Vysvětlení/změna nebo doplnění zadávací dokumentace

VYSVĚTLENÍ/ZMĚNA NEBO DOPLNĚNÍ ZADÁVACÍ DOKUMENTACE XIII.

Výše uvedený zadavatel Vám v souladu s § 98 zákona č. 134/2016 Sb., o zadávání veřejných zakázek, ve znění pozdějších předpisů (dále jen „zákon“) sděluje následující vysvětlení/změnu nebo doplnění zadávací dokumentace vztahující se k veřejné zakázce s názvem „**Dostavba Fakulty životního prostředí – FŽP III.**“.

Dle odpovědi č. 13 z DI 11 stále není jasné zda se mají měnit celé prvky tak jak jsou uvedeny ve výkazu prvků, a dále jsou zde nesrovnalosti, které je nutné upřesnit: Prvek VVs N212: Výkaz prvků PSV – budova

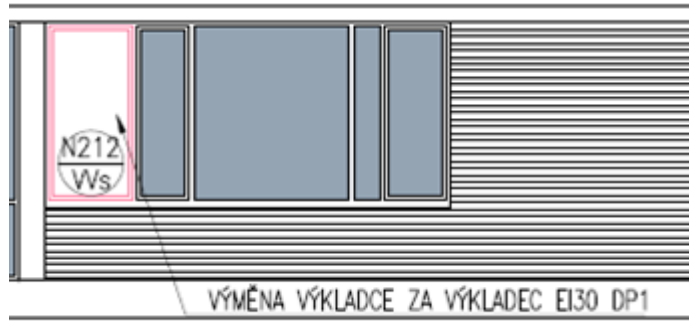
šířka sestavy 4700 výška sestavy je uvedena 2400mm

Dle výkazu prvků PSV rozměr prvku je 4700 šířka a 2400 výška, dle půdorysu je prvek 1075+3625 t.j celkem 4700, ale výška je uvedena v půdoryse 2050 v dle pohledu se jedná o výkladce kde je každá část stejně vysoká. Podle půdorysu se má měnit pouze část prvku a to 1075x2050. Vzhledem k dodatečné informaci č. 6 jste uvedli, že dodavatel stávajících výplní není znám - není možné vyměnit pouze část prvků, jedn. výrobci používají různé komponenty na výrobu oken a není možné osadit okno do rámu bez znalosti jaký profil(dodavatel) byl použit. Pokud trvá požadavek na výměnu pouze části prvku není možné garantovat požadovanou požární odolnost. Dále nelze splnit požadované U_w na celé okno. - Prosíme o upřesnění jaká výška prvků je správná, zda máme v ceně uvažovat s výměnou celého prvku, zda se jedná o otevíravé nebo fixní. Pokud trváte na výměně pouze části prvků je nutné dohledat dodavatele okna, nebo alespoň jaký profil je použitý.

Zadavatel požaduje vyměnit celou okenní sestavu. Rozměry prvku N212 opraveny ve výkresu D.1.1.3_VykazPSV–Budova a v příloze č. 5 - Soupis stavebních prací, dodávek a služeb s výkazem výměr_19_3_2021, změna na listu „D.1.1.2 – Výpis prvků budova”, pol. č. 234, správné rozměry prvku N212 jsou 4700 x 2050 mm. Účastník je povinen pro účely stanovení nabídkové ceny a zpracování nabídky použít výhradně tuto upravenou přílohu.

Prvek VVsN312: Výkaz prvků PSV – budova

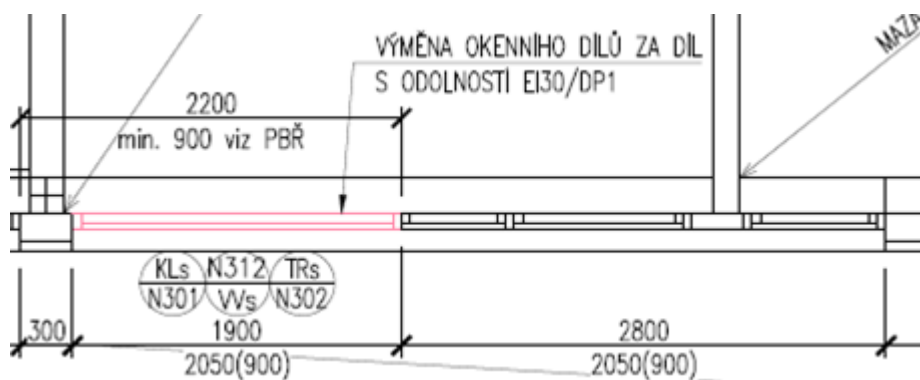
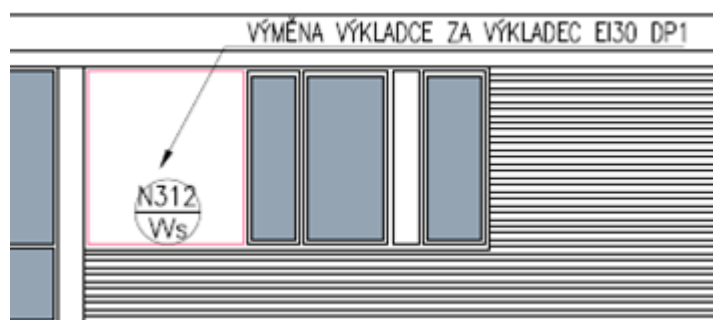
šířka sestavy 4700 výška sestavy je uvedena 2400mm

Dle výkazu prvků PSV rozměr prvku je 4700 šířka a 2400 výška, dle půdorysu je prvek 1900+2800 t.j celkem 4700, ale výška je uvedena v půdoryse 2050 v dle pohledu se jedná o výkladce kde je každá část stejně vysoká. Podle půdorysu se má měnit pouze část prvku a to 1075x2050. Dotaz dále stejný jako u prvku WsN212.

Rozměry prvku N312 opraveny ve výkresu D.1.1.3_VykazPSV–Budova a v příloze č. 5 - Soupis stavebních prací, dodávek a služeb s výkazem výměr_19_3_2021, změna na listu „D.1.1.2 – Výpis prvků budova”, pol. č. 246, správné rozměry prvku N312 jsou 4700 x 2050mm. Účastník je povinen pro účely stanovení nabídkové ceny a zpracování nabídky použít výhradně tuto upravenou přílohu.

Prvek VVsN313: Výkaz prvků PSV – budova

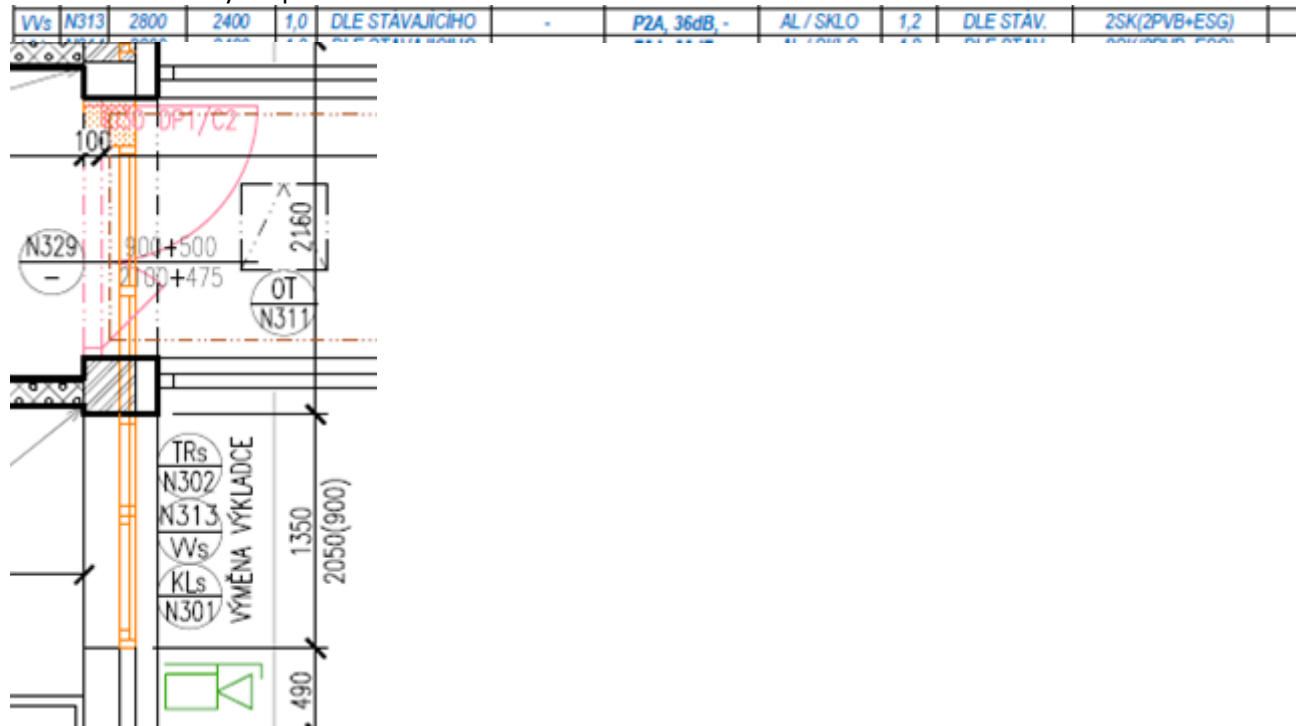
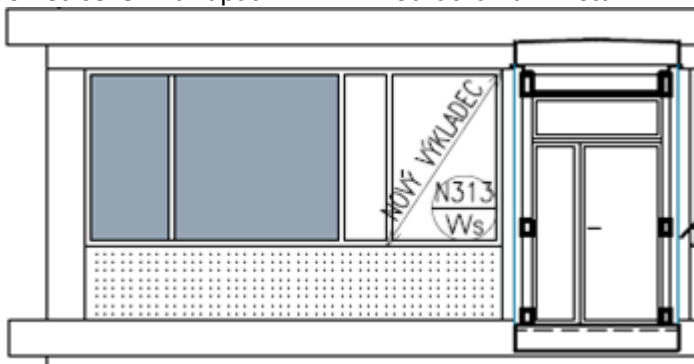
šířka sestavy 2800 výška sestavy je uvedena 2400mm; Půdorys 3NP D.1.1.07

Dle výkazu prvků PSV rozměr prvku je 2800 šířka a 2400 výška, dle půdorysu je prvek 1350 šířky a 2050 výšky, dveře jsou ji ve spojovacím koridoru a jsou uvedeny v části „vnitřní dveře“. Prosíme o upřesnění rozměru prvku.

Rozměry prvku N313 opraveny ve výkresu D.1.1.3_VykazPSV–Budova a v příloze č. 5 - Soupis stavebních prací, dodávek a služeb s výkazem výměr_19_3_2021, změna na listu „D.1.1.2 – Výpis prvků budova“, pol. č. 247, správné rozměry prvku N313 jsou 1350 x 2050mm. Účastník je povinen pro účely stanovení nabídkové ceny a zpracování nabídky použít výhradně tuto upravenou přílohu.

Prvek VVsN314: Výkaz prvků PSV – budova

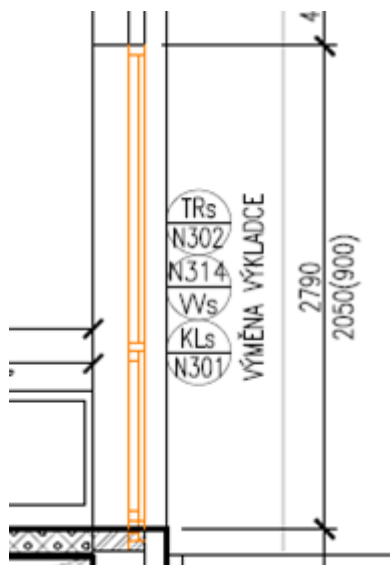
šířka sestavy 2800 výška sestavy je uvedená 2400mm; Půdorys 3NP D.1.1.07

Dle výkazu prvků PSV rozměr prvku je 2800 šířka a 2400 výška, dle půdorysu je prvek 2790 šířky a 2050 výšky. Prosíme o upřesnění rozměru (výšky) prvku.

Rozměry prvku N314 opraveny ve výkresu D.1.1.3_VykazPSV–Budova a v příloze č.5 - Soupis stavebních prací, dodávek a služeb s výkazem výměr_19_3_2021, změna na listu „D.1.1.2 – Výpis prvků budova“, pol. č.248, správné rozměry prvku N314 jsou 2790x2050mm. Účastník je povinen pro účely stanovení nabídkové ceny a zpracování nabídky použít výhradně tuto upravenou přílohu.
